# PROJET DE RENOUVELLEMENT DU PARC EOLIEN DE LA SALLE & ROC'H AR VEZ

**COMPTE-RENDU DU COMITE DE PROJET ORGANISE EN  
APPLICATION DE LA LOI N°2023-175 RELATIVE A  
L'ACCELERATION DE LA PRODUCTION D'ENERGIES  
RENOUVELABLES**

**26 AOÛT 2024**

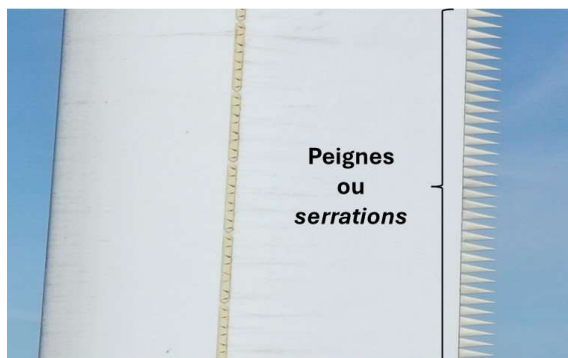
**Observation n°5 formulée :** « *Est-ce que l'impact du nouveau parc est mesuré par rapport à l'impact du parc actuel ?* » (M. LE HELLEY)

**Réponse du pétitionnaire :** S'agissant d'une nouvelle autorisation environnementale, et non d'un porter-à-connaissance venant modifier de manière notable mais non substantielle le parc éolien actuel, la comparaison de l'augmentation de taille et de gabarit entre le parc actuel et le parc renouvelé n'est pas prévue dans l'ensemble des études de faisabilité réalisées.

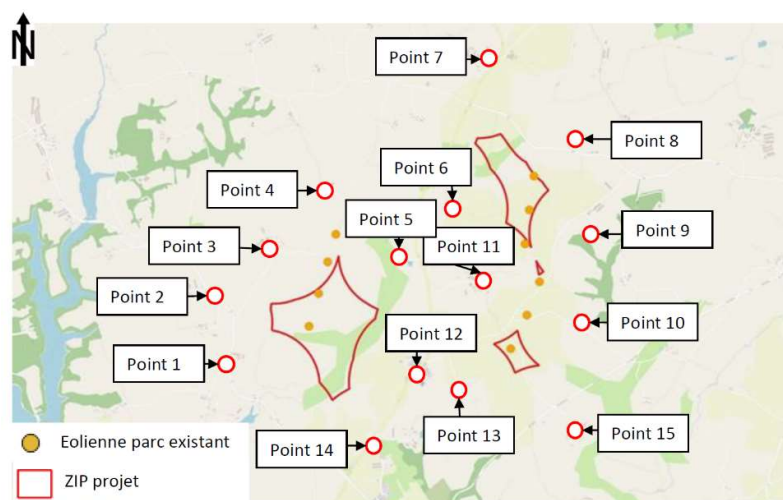
**Observation n°8 formulée :** « *Où ont été placés les micros ?* » (M. Le Maire de Lanrivain)

Les points de mesure doivent être situés en un endroit représentatif du lieu de vie en extérieur, et à au moins 2m de toute façade, soit auprès des habitations les plus proches des futures éoliennes.

Dans le cadre du projet de renouvellement du parc éolien de la Salle & Roc'h ar Vez, 15 points de mesures acoustiques ont été définis (voir tableau et carte ci-dessous).
